Technické zhodnocení stavby

Posouzení střech budov pro FVE MŠ Šrámkova

25-Z-024 Posouzení střech budov pro FVE MŠ Šrámkova

Verze 02

5.1. Varianta 1 Stávající stav + Ocelová konstrukce

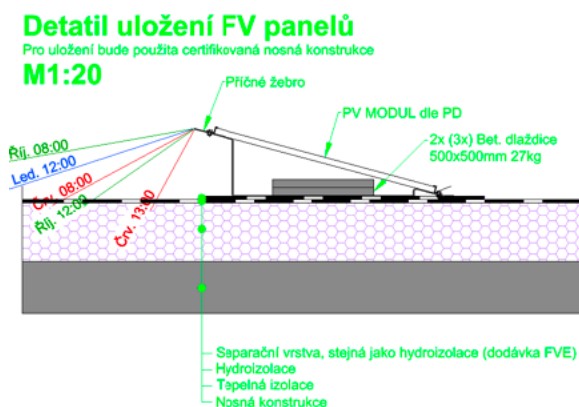
Tato varianta je technicky schůdná. Z dokumentace nevyplývá, zda je staticky schůdná, neobsahuje statický výpočet (resp. nebyl předložen), ani způsob uložení pomocné ocelové konstrukce na střechu. Není tedy jasné zda bude uloženo na střešní plášť, nebo bude kotveno nad sloupovým systémem.

Nutno zajistit statický výpočet ocelové konstrukce a posoudit možnost přenesení zatížení do nosné konstrukce objektu.

5.2. Varianta 2 Stávající stav + detailní statický výpočet

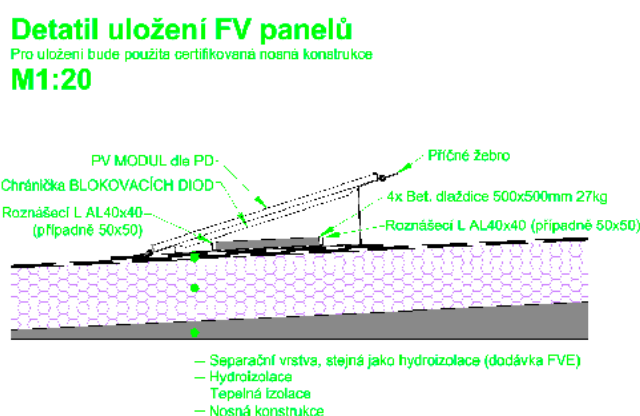
Nutno provést statický výpočet únosnosti stropní konstrukce objektu pro možnost provedení FVE, který by měl být předmětem Design Build dokumentace nebo v gesci zadavatele.
